Teiländerung Gestaltungsplan «Kurbauzone»

Sondernutzungsvorschriften in synoptischer Darstellung

Proj. Nr: 14-17-039-00
Datum: 04.01.2010
Rev. Datum: 25.07.2022
Bearbeitung: thr / bgl

Situationsplan 1:1'000 (Änderungsplan)

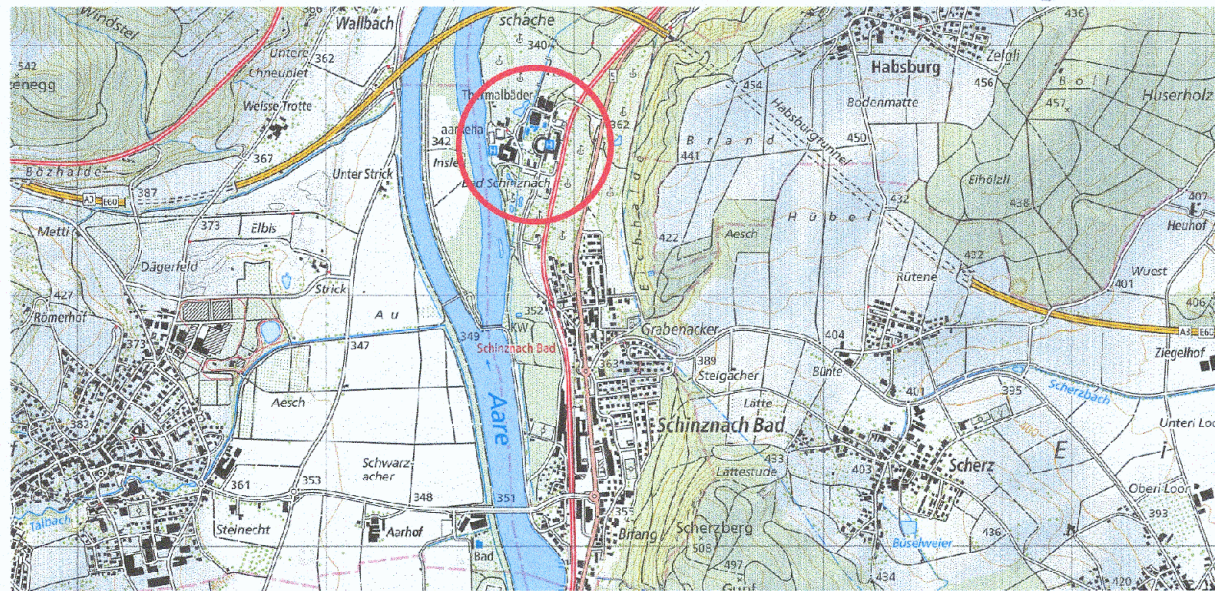
Genehmigungsinhalt (Änderungen = rot / durchgestrichen)

- Baubereiche, H = max. Höhenkote in m ü.M. (vgl. § 4 SNV)
- Änderung Höhenkote Baubereich "Thermi I"
- Baubereich "Laubengang"
- Unterirdische Baubereiche
- Baufelder, H = max. Gebäudehöhe - Änderung (Aufhebung Höhe)
- Baubereiche, H = max. Höhenkote in m ü.M. (vgl. § 4 SNV) - Änderung (Neue Messweise)
- Planinhalt ohne vorhandenen Legendenpunkt - Änderung (Aufhebung Höhe)
- Baulinie-Attika - Aufhebung
- Befestigte Aussensitzplätze - Neu
- Baubereiche mit Möglichkeit für Parkfelder
- Baubereiche für Parkfelder mit nicht zugeordneter Nutzung
- Baubereiche für Parkfelder mit zugeordneter Nutzung
- Richtwert Anzahl Parkfelder
- Verkehrsfläche - Neu
- Bestehende Bauten ausserhalb der Baubereiche
- Waldgrenze, angrenzend an Bauzone gemäss § 6 Abs. 2 AWaG und § 3 AWaV
